ZONE D'AMENAGEMENT CONCERTÉ du DAWEID
Réalisation de la ZAC
Mise en compatibilité du PLU
Autorisation Environnementale

Mémoire en réponse aux avis requis

1 Mission Régionale d'Autorité Environnementale - Avis délibéré sur le projet de réalisation de la ZAC Daweid à Issenheim et sur la mise en compatibilité du PLU d'Issenheim emportée par déclaration de projet (18 juillet 2024)

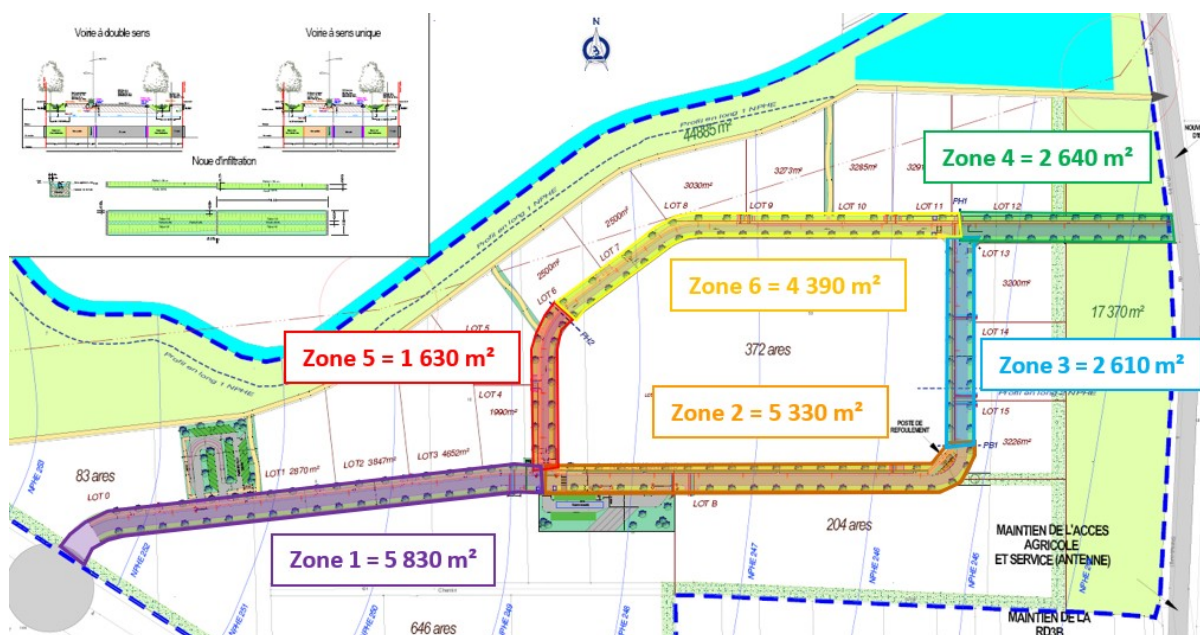
L'Ae recommande au pétitionnaire de justifier la proportionnalité, la faisabilité et la pérennité des mesures de réduction et de compensation de zones humides et de démontrer la compatibilité du projet avec le SAGE de la Lauch et le SDAGE Rhin-Meuse.

- Compatibilité avec le SAGE de la Lauch :

Le ratio de surface proposé est de 1 et est compatible avec la disposition 108 du SAGE de la Lauch.

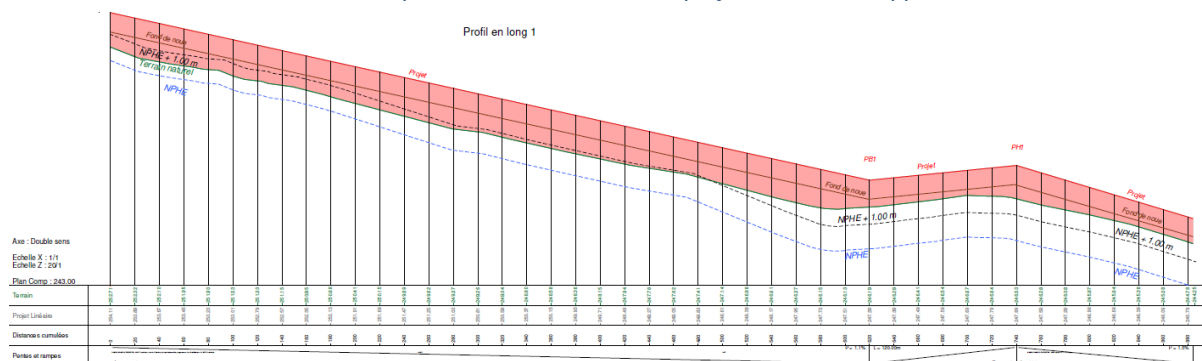
L'Ae renouvelle sa recommandation au pétitionnaire de justifier l'implantation, le dimensionnement et le fonctionnement des ouvrages de gestion des eaux pluviales en toutes circonstances de pluviométrie pouvant conduire à une remontée de la nappe d'eaux souterraines et de justifier l'absence de risque de pollution des eaux superficielles et souterraines lié aux activités qui s'installeront dans la ZAC.

La conclusion de l'étude PLUME est la suivante : « Des différences significatives entre les deux méthodes apparaissent, en particulier sur le PIEZ2 et le PIEZ3. La méthode par interpolation s'appuie sur la valeur du gradient hydraulique déterminée à partir de ou des cartes piézométriques de l'APRONA. Cela implique alors que ce gradient est constant sur toute l'étendue des terrains entre le piézomètre de référence et le site. Le gradient hydraulique au droit du site est de $1,16 \cdot 10^{-3}$, et celui de la carte piézométrique de moyennes eaux vaut $9,1 \cdot 10^{-3}$. En conséquence, les valeurs

retenues seront celles issues de la méthode par différences ».
